Vyjádření Spolku VIZE 21, z.s. (dále jen „VIZE“), k Dokumentaci vlivů záměru „GOODMAN ZDIBY LOGISTICS CENTRE“, předložené v procesu EIA - kód záměru STC 1980, na životní prostředí v souladu s ustanovením § 8 odst. 3 zákona č. 100/2001 Sb., o posuzování vlivů na životní prostředí, v platném znění, vyjadřuje VIZE následující

k Dokumentaci vlivů záměru „GOODMAN ZDIBY LOGISTICS CENTRE“ (dále jako „**záměr Goodman**“) předložené v procesu EIA dle zák. č. 100/2001 Sb. – kód záměru STC 1980, na životní prostředí (dále jen „**Dokumentace**“):

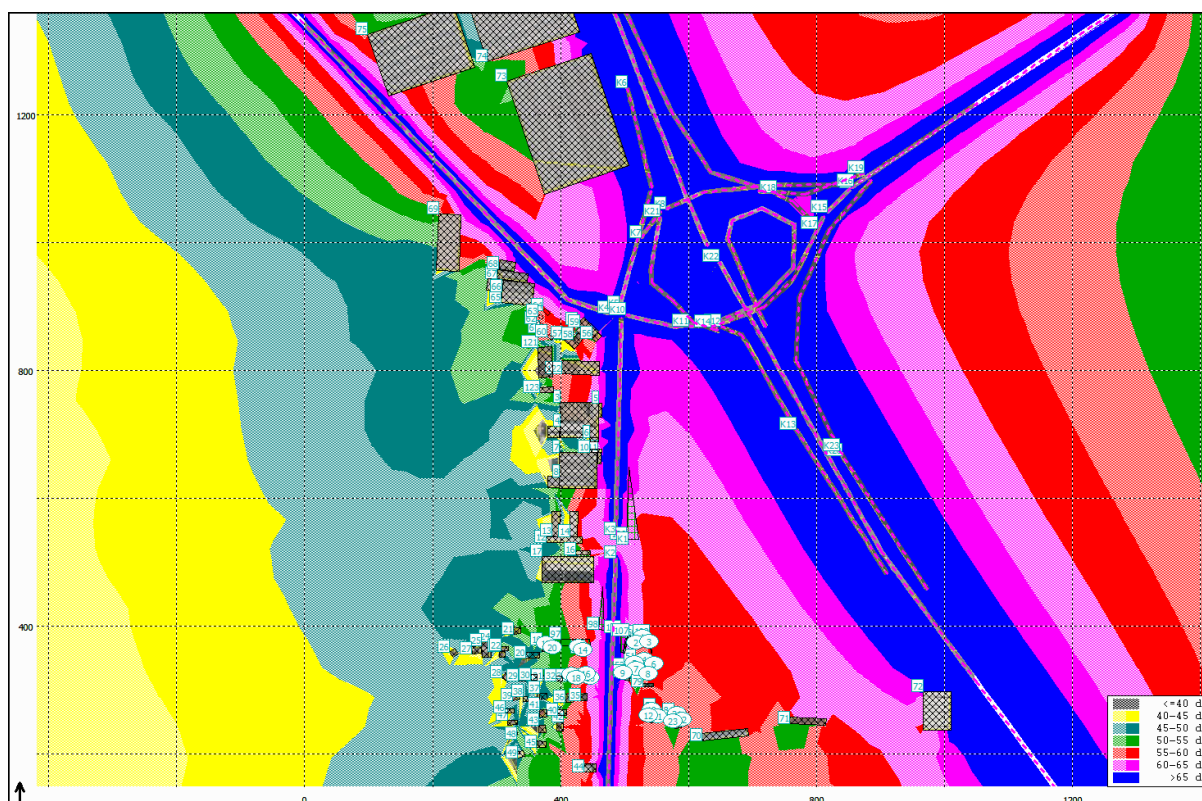
V roce 2006 byla firmou GET pro účely vypracování územního plánu obce Zdiby vytvořena Akustická studie (dále jen „Akustická studie 2006“), jejímž cílem bylo stanovit přepokládanou akustickou zátěž v době naplnění ÚP, tedy v době zprovoznění Severního okruhu kolem Prahy

(SOKP, stavba č. 519), který prochází katastrálním územím obce. Tato studie, podobně jako Akustická studie Goodman, vyhodnocuje jako zdroj hluku pouze silnici II/608, SOKP a dálnici D8. Výsledky této studie by tedy **měly být porovnatelné s variantou č. 6 Akustické studie Goodman**, tedy variantou v době naplnění ÚP bez záměru Goodman. Hlukové mapy extrahované z těchto dvou studií jsou znázorněny na Obr. 1 pro Akustickou studii Goodman a na Obr. 2 pro Akustickou studii 2006.

Jelikož dominantním zdrojem hluku v dané oblasti je silnice II/608, zaměříme se na blízké okolí této komunikace a referenční body zvolené v Akustické studii Goodman. Okamžitě si můžeme všimnout, že izofony, které jsou nejbližší dané komunikaci (v obou případech je to fialová izofona) mají velmi odlišné hladiny akustického tlaku. V případě Akustické studie Goodman fialové izofoně odpovídá interval 60dB-65dB a v případě Akustické studie 2006 jí odpovídá interval 70dB-75dB. **Rozdíl 10 dB odpovídá desetinásobnému rozdílu v intenzitě hluku! Toto je závažný nesoulad obou studií.**

Podobně závažný rozdíl v hladinách akustického tlaku najdeme i v referenčních bodech Akustické studie Goodman. Vyberme např. body č. 1 a 15. Hodnota ekvivalentní hladiny akustického tlaku v denní době v referenčním bodě č. 1 je dle Akustické studie Goodman $L_{Aeq,16} = 58$ dB a v bodě č. 15 $L_{Aeq,16} = 60$ dB. Oproti tomu, jak je vidno na Obr. 2, se tyto body dle Akustické studie 2006 nacházejí v hnědé izofoně, které odpovídá intervalu 65dB – 70dB. **Tedy opět rozdíl téměř 10dB, který nelze v žádném případě vysvětlit chybou modelu 2dB.** K tomuto musíme navíc ještě dodat, že Akustická studie 2006 vychází z velmi optimistického odhadu intenzity dopravy, kdy daným úsekem projede celkem 11592 vozidel, zatímco dle Akustické studie Goodman projede daným úsekem 16300 vozidel.

Důvodem tohoto ohromného rozdílu je hrubé podhodnocení akustického výkonu komunikace II/608 v Akustické studii Goodman.

Přestože jsou liniové zdroje v této studii důmyslně skryty, lze si jejich akustický výkon odhadnout z nejbližší fialové izofony, které odpovídá interval 60dB - 65dB. Zdroji by tedy dle Akustické studie Goodman měl odpovídat interval následující, tedy 65dB – 70dB (modrá izofona v Akustické studii Goodman). **Je však všeobecně známo, že hluk velmi rušné ulice, což komunikace II/608 bezesporu je, je cca 80dB.** Zde můžeme najít zmiňovaný rozdíl 10dB mezi studiemi, tedy Akustickou studií Goodman a Akustickou studií z roku 2006. Další, byť méně podstatnou příčinou, je fakt, že Akustická studie Goodman modeluje liniové zdroje komunikací vyšších tříd jako jeden proud vozidel, zatímco Akustická studie 2006 tento zdroj správně rozděluje na dva proudy.

- 1) Přepřepřování Akustické studie viz Bod 1 tohoto vyjádření.
- 2) Zahrnutí liniových zdrojů reálných akustických výkonů.

Obr. 1 - Akustická studie Goodman - rok naplnění ÚP, bez záměru, denní doba, pásma izofon ve výšce 3 m nad terénem

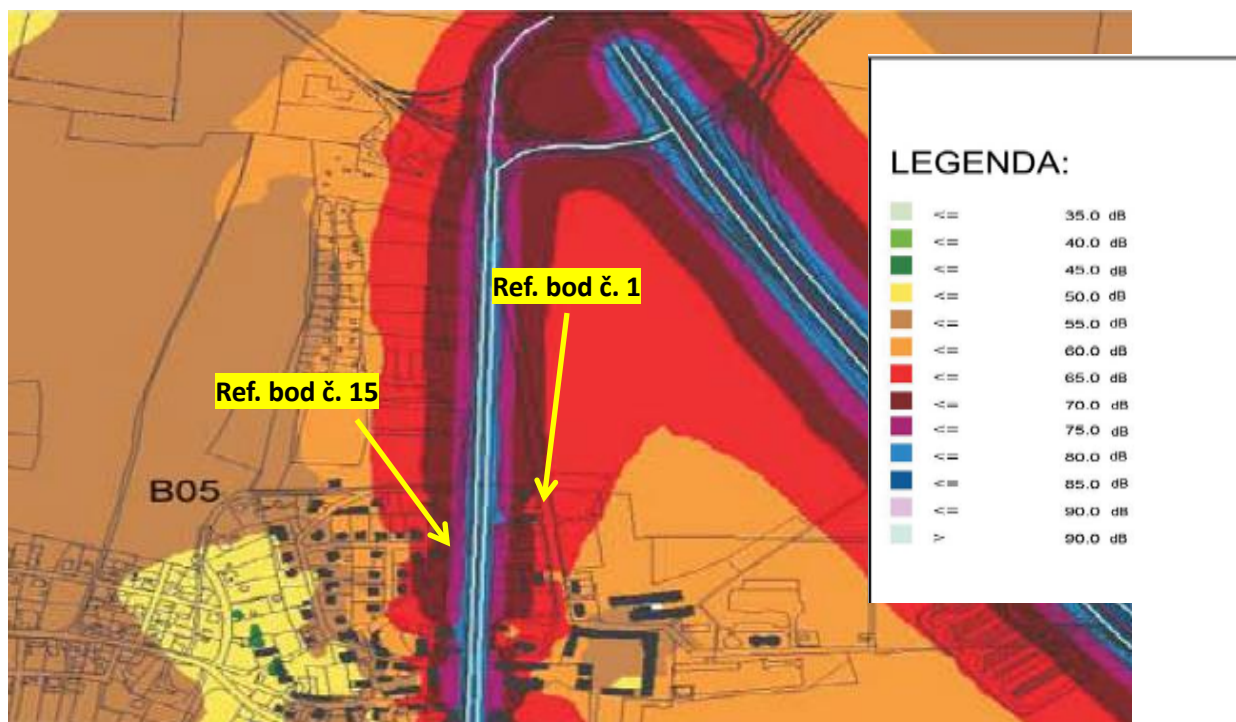
Blíže viz následující grafické porovnání obou uvedených akustických studií pro rok naplnění ÚP, bez záměru, denní doba, pásma izofon ve výšce 3 m nad terénem.

Příloha č. 3b: Goodman Zdiby Logistics Centre – vizualizace od severovýchodu (prostor při silnici I/9 jižně od Sedlece; výhledový bod č. 4)
stav před realizací

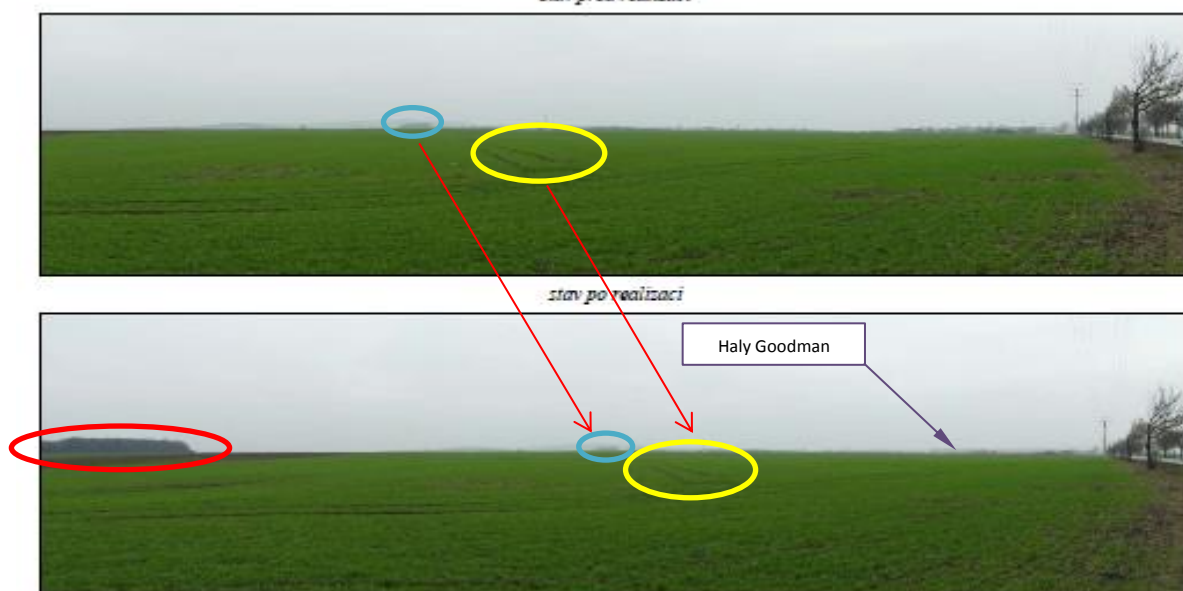
Lze totiž říci, že předkládané vizuální účinky záměru Goodman z dálkových pohledů nemají žádnou vypovídací hodnotu. Mají nejspíš přispět k dojmu, že gigantické haly nebudou prakticky v krajině vidět. Zcela jistě je zřejmá neshoda měřítek předkládaných pohledů před a po realizaci záměru Goodman. Pro pohled po realizaci je použito větší měřítko, čímž se tak proporčně změnilo zobrazení krajiny a stavba vyznívá vizuálně příznivěji. Uvedené tvrzení dokládáme kopií použitých pohledů, H10, Příloha č. 3b: Goodman Zdiby Logistics Centre – vizualizace o severovýchodu (prostor při silnici I/9 jižně od Sedlece; výhledový bod č. 4).

Pozměněné měřítko dokazuje levá část fotografií, kde u spodní fotografie je patrný přírodní objekt, který se na horní fotografii vůbec nevyskytuje. Zřejmé je např. i posunutí linií jízdních stop zemědělské techniky na zobrazených polnostech.

- 1) Zpracování návrhů variant řešení záměrů, které by odpovídaly přiměřenému stavebnímu objemu urbanizovaného území obce Zdiby**
- 2) Zpracování vizualizací záměru Goodman ve stejném rozsahu, v jakém byl stanoven požadavek pro záměr Mazda v r. 1993 ve stejné lokalitě: a) pohled z náměstí M. J. Husa, b) pohled z vjezdu silnicí do obce ve směru od Prahy (v místě příjezdu do obce - levý okraj silnice), c) pohled severně od západního okraje obce - cca 1 km od kraje obce, d) pohled přibližně 500 - 800m od okraje fotbalového hřiště směrem jižním (využití polní cesty s modře značenou značkou směrem na Prahu.)**
- 3) Objektivizaci vyhodnocení vlivů na krajinný ráz přehodnocením nezávislými experty, a to tzv. anketou expertů.**
